VYSVĚTLENÍ ZADÁVACÍ DOKUMENTACE POŘ. Č. 20

EXPLANATION OF THE TENDER DOCUMENTATION No. 20

Název: / Name: **„Modernizace teplárny ŠKO-ENERGO – OB1 Palivové hospodářství“**

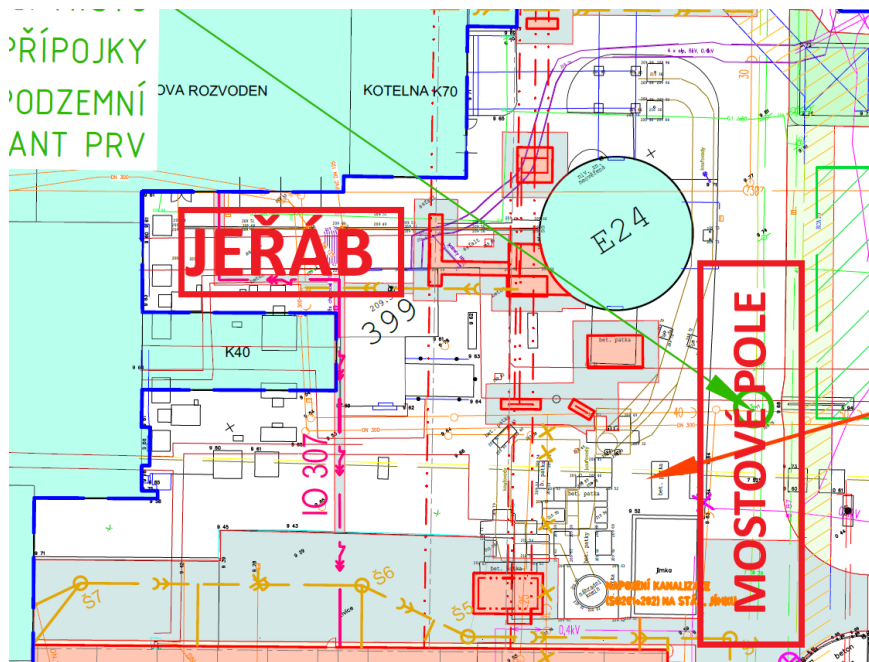
11) Je možné umístit jeřáb a předmontáž do těchto prostor a v které fázi projektu (viz. orientační plánek)

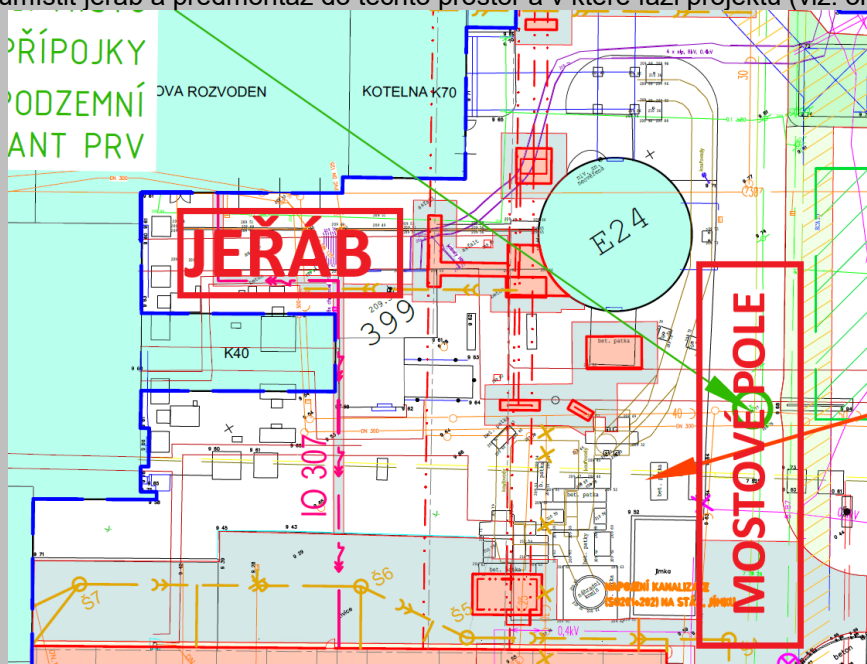
11) Je možné umístit jeřáb a předmontáž do těchto prostor a v které fázi projektu (viz. orientační plánek)

Takto detailní dotaz nelze v současnosti zodpovědět. Zadavatel plánuje tyto informace vyjasnit s jednotlivými zhotoviteli co nejdříve po podpisu smlouvy o dílo v plné koordinaci s projektovým manažerem (PMC). Tyto koordinační otázky bude za objednatele řešit po celou dobu projektu projektový manažer.

At the moment, it is impossible to answer such a detailed question. The Contracting Entity plans to clarify this information with the individual contractors as soon as possible after the signing of the works contracts in full coordination with the project manager (PMC). These coordination issues will be handled by the Project Manager on behalf of the Contracting Entity throughout the project.
